Comisión de Veedurías de Curadurías de Bogotá**ACTA No. 07-2020****SESIÓN ORDINARIA****FECHA:** 14 de octubre del año 2020**HORA:** 7:00 a.m. hasta las 9:00 a.m.**LUGAR:** Microsoft Teams**INTEGRANTES DE LA INSTANCIA:**

2. REVISIÓN DE CASOS

CASO No. 2004

PROYECTO URBAN 960 CL 60 9 16, CL 60 9 34, CL 60 9 50

Imagen tomada del Estudio de suelos

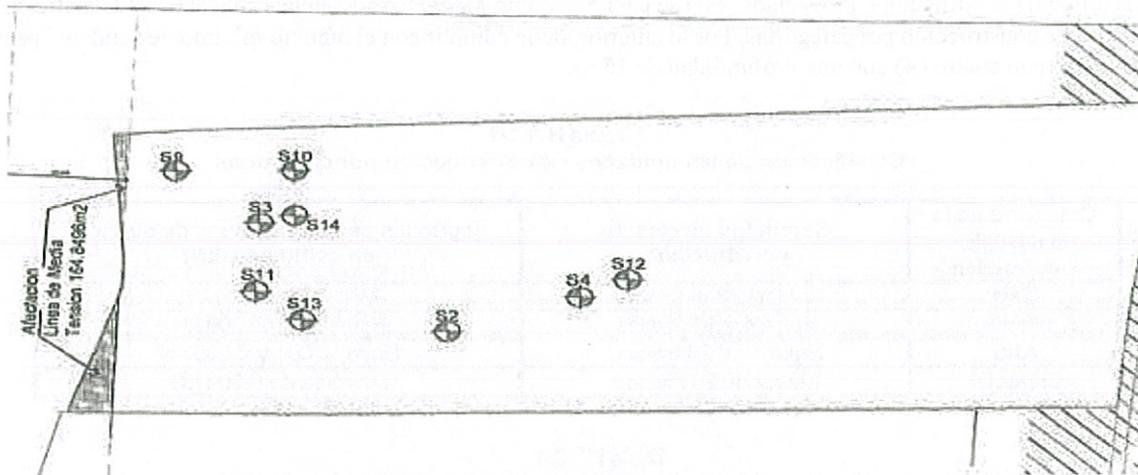
A continuación, se tiene una imagen de la presunta localización de los sondeos realizados, como se ve en seguida,

En conclusión, aunque lo expresado en el estudio es claro en cuanto a los sondeos y las profundidades planteadas en este, los soportes de los análisis y estudios realizados a las muestras se observan con las exploraciones con niveles superiores a lo dicho en el citado párrafo. Y con números de perforaciones que se ajustan a lo requerido por la norma.

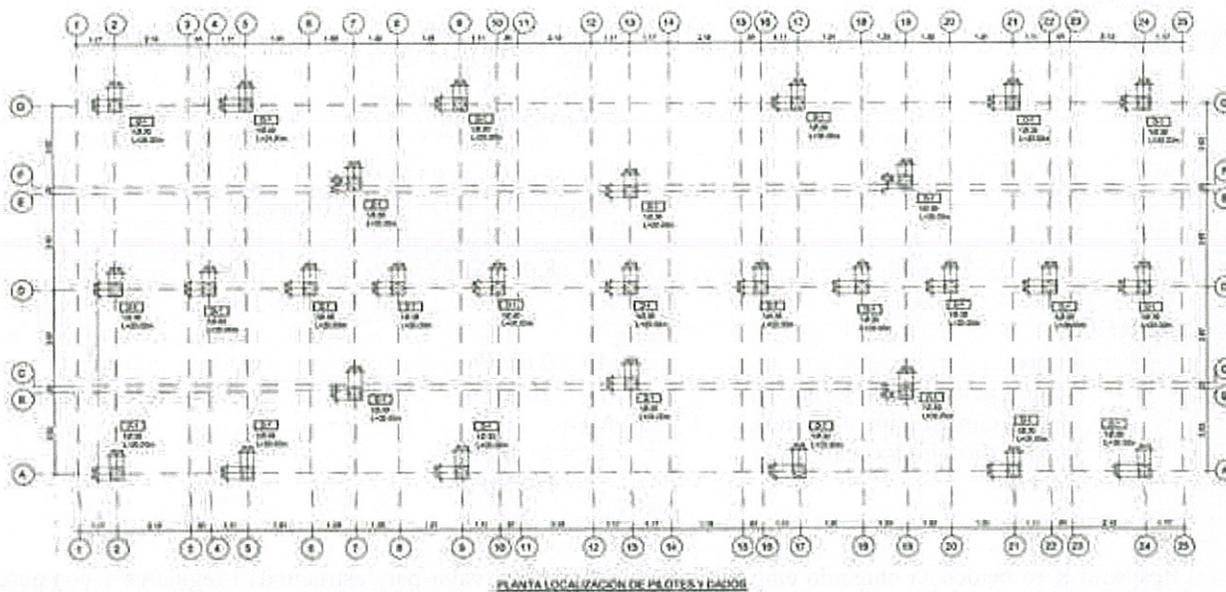
Respecto R se evidencia obtenido empleando la reducción del valor para estructuras irregulares y con ausencia de redundancia⁶, la formula allí expresada es: $R = \phi_a \phi_p \phi_r R_0$. De lo que obtiene el coeficiente de capacidad de disipación de energía expresado. El coeficiente R_0 empleado es el que indica la Tabla A. 3-3 Sistema estructural de pórtico resistente a momentos, que para el caso de la edificación en análisis es permitida para zona de amenaza sísmica intermedia y no tiene restricción de altura.

Seguido de esto, se observa en el documento verificado hay un chequeo de irregularidad, encontrando que no existen irregularidades verticales, tampoco existen irregularidades en planta. Y posterior de acuerdo con lo indicado para el método de análisis se encuentra el chequeo de irregularidades de masa de la estructura. Asimismo, se observan verificadas las derivas para las diferentes combinaciones de carga.

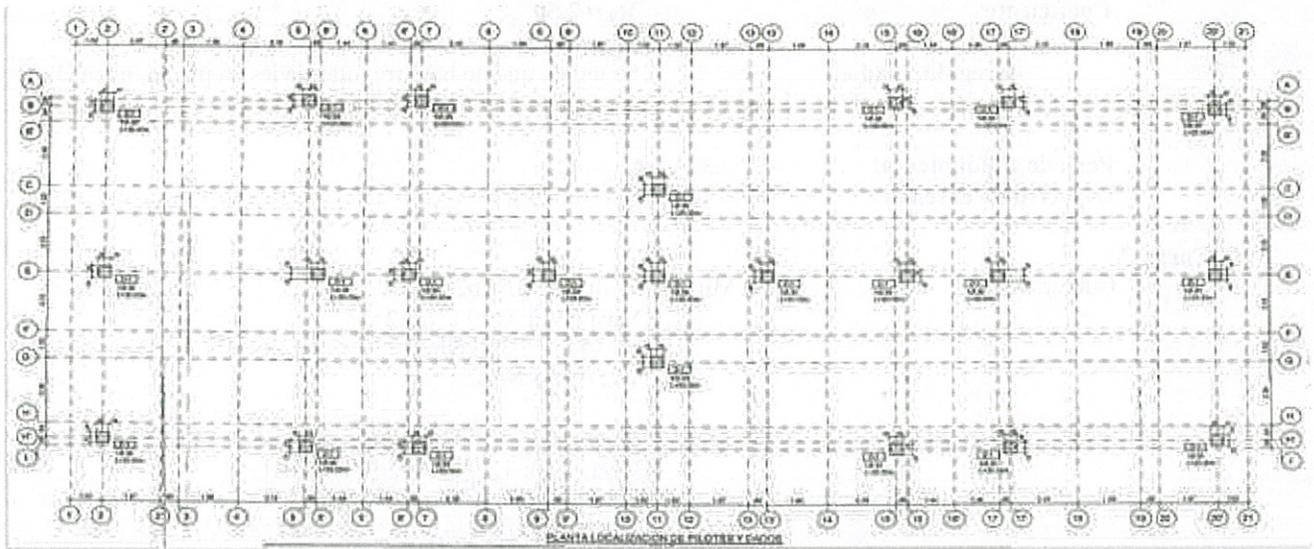
Respecto R se evidencia obtenido empleando la reducción del valor para estructuras irregulares y con ausencia de redundancia⁹, la formula allí expresada es: $R = \phi_a \phi_p \phi_r R_0$. De lo que obtiene el coeficiente de capacidad de disipación de energía expresado. El coeficiente R_0 empleado es el que indica la Tabla A. 3-3 Sistema estructural de pórtico resistente a momentos, que para el caso de la edificación en análisis es permitida para zona de amenaza sísmica intermedia y no tiene restricción de altura.

Seguido de esto, se observa en el documento verificado hay un chequeo de irregularidad, encontrando que no existen irregularidades verticales, tampoco existen irregularidades en planta.

IMAGEN TOMADA DEL SIGEP PREDIO UBICADO EN LA AC 53 NO 74 A-40

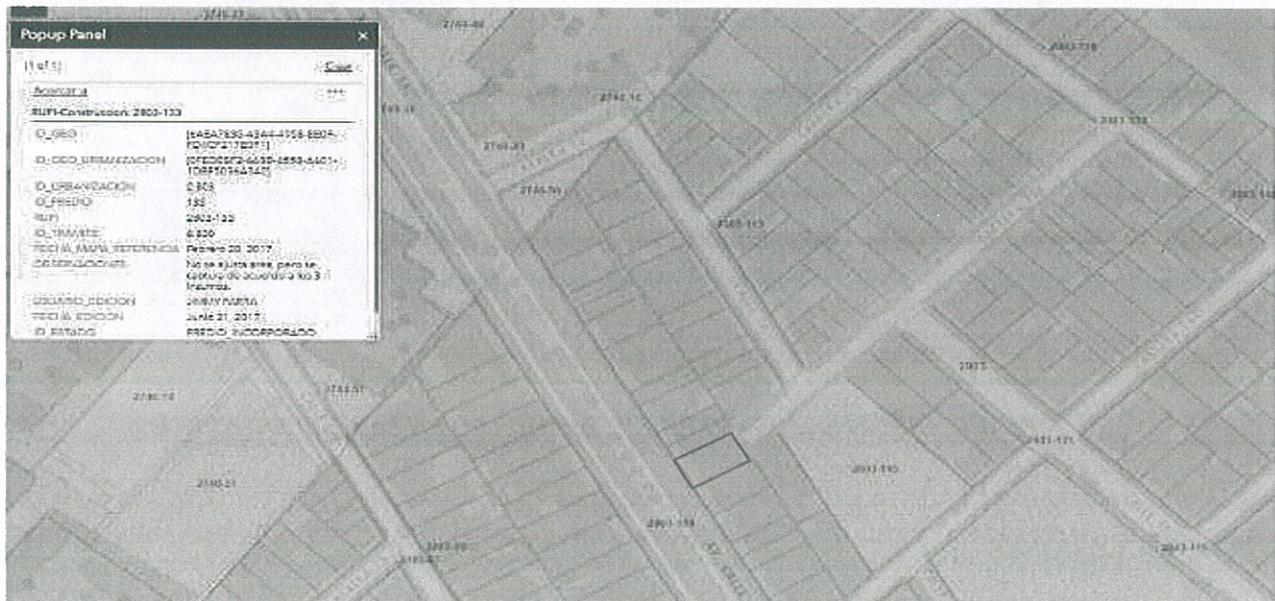
Para dar respuesta a esta inquietud, el Equipo Técnico de la comisión verifico en el Sistema de información Geográfico del Departamento Administrativo de la Defensoría del Espacio Público (SIGDEP) con el fin de identificar la situación jurídica del espacio colindante con el predio objeto de estudio respecto a la parte posterior es decir la “vía ciega” o carrera 74B, allí se identifico lo siguiente:

Tal y como se evidencia en la imagen, la parte posterior del predio colinda con una vía denominada Carrera 74B la cual es identificada en el SIGEP como una vía de uso público la cual cuenta con **RUPI 2803-133**. En ese sentido, se permite el uso de esta vía para acceder vehicular y peatonalmente al proyecto objeto de estudio, toda vez que no hay ninguna norma urbanística que restrinja la apertura de accesos por servidumbres o vías de uso público.

PLANO ARQUITECTONICO PH 1/1 , APROBADO EN LA LC 11001-4-19-4403

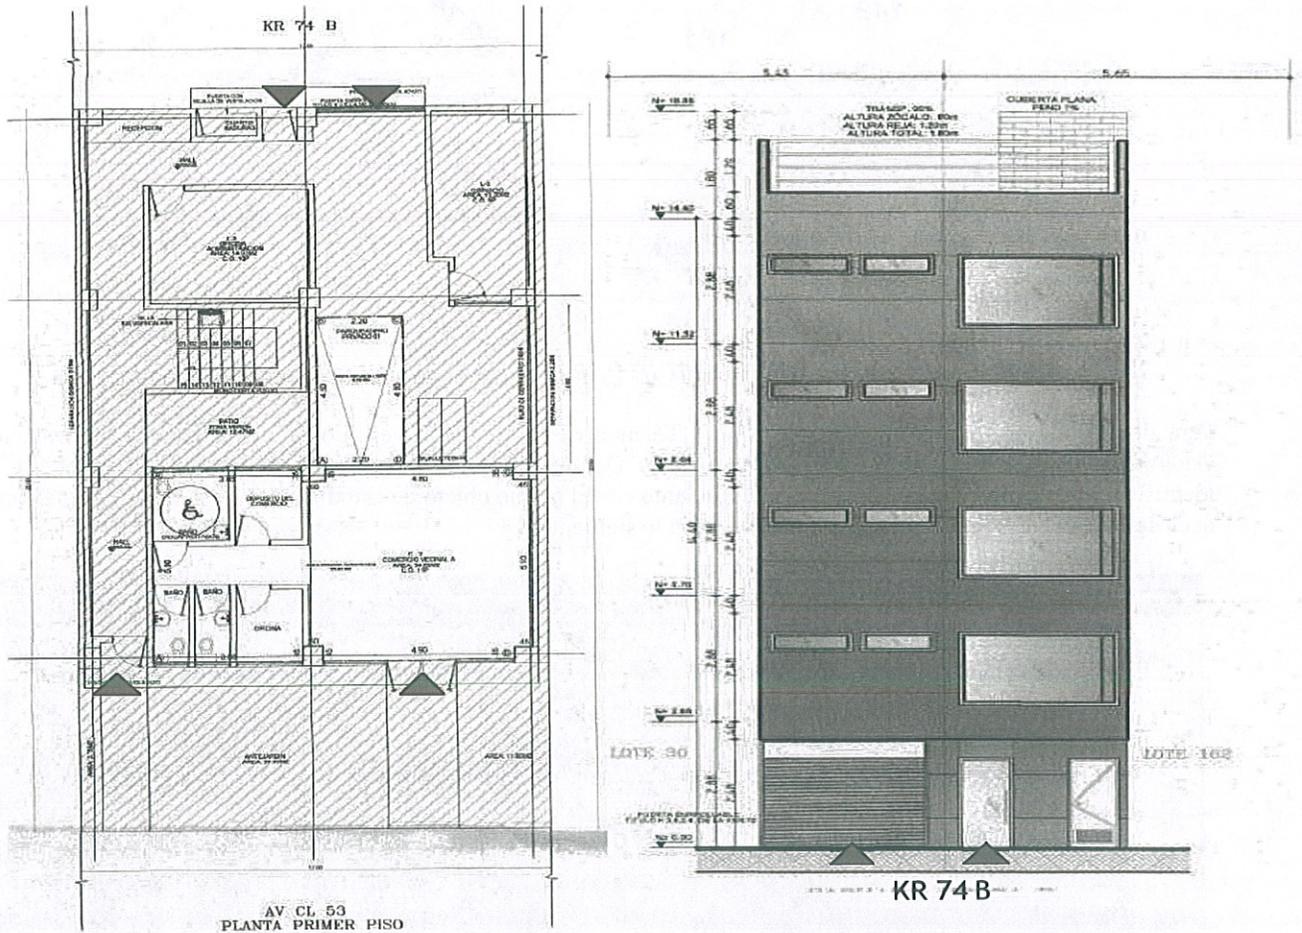
En ese sentido la licencia **LC 11001-4-19-4403** del 30-12-19 ejecutoria 08-01-20, **SE AJUSTA** con la normatividad vigente en cuanto a los accesos planteados por el costado norte y posterior del proyecto.

**PLANTA DE LEVANTAMIENTO Y RECONOCIMIENTO DE LA EDIFICACION EXISTENTE L-1
APROBADA MEDIANTE LA LC 17-2-0123.**

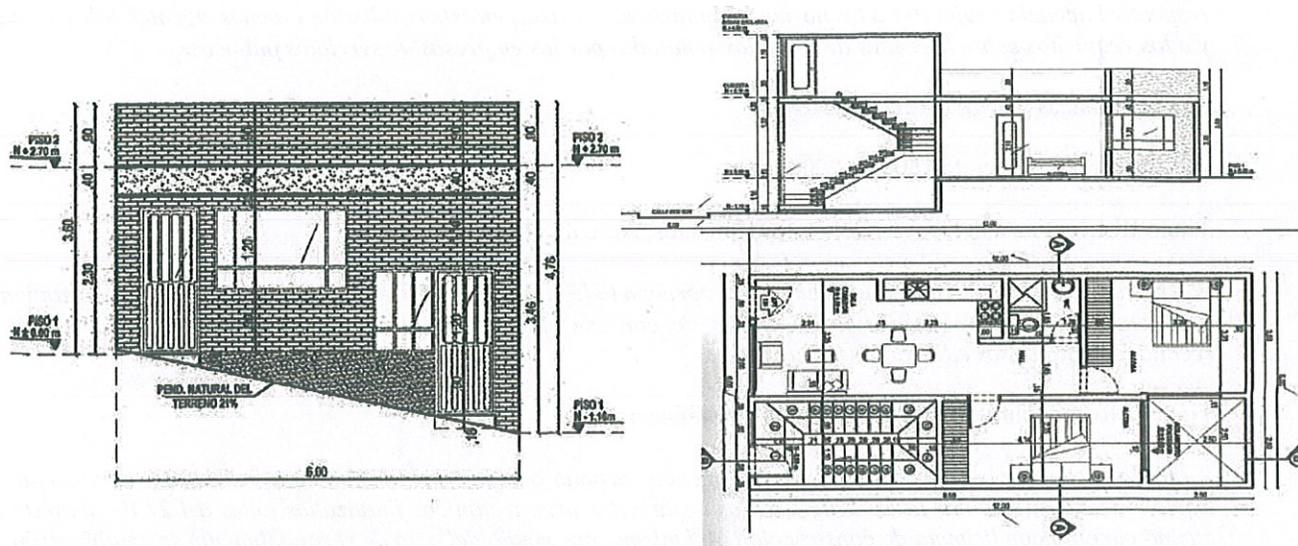
Así las cosas, se entiende que que el proyecto arquitectónico objeto de estudio, el cual fue legalizado mediante la Resolución No 0014 contaba con licencia de urbanismo toda vez que dicha resolución reconoce predios mas no legaliza construcciones. Razón por la cual el titular de la licencia solicito el reconocimiento de la edificación existente ante la curaduría urbana No 2, en la cual apporto el documento de antigüedad del inmueble.

A continuación, se relaciona el plano del levantamiento arquitectónico reconocido por el Ex Curador Urbano No 2 Arq. German Moreno Galindo, mediante el acto administrativo licenciatorio No LC 17-2-0123.
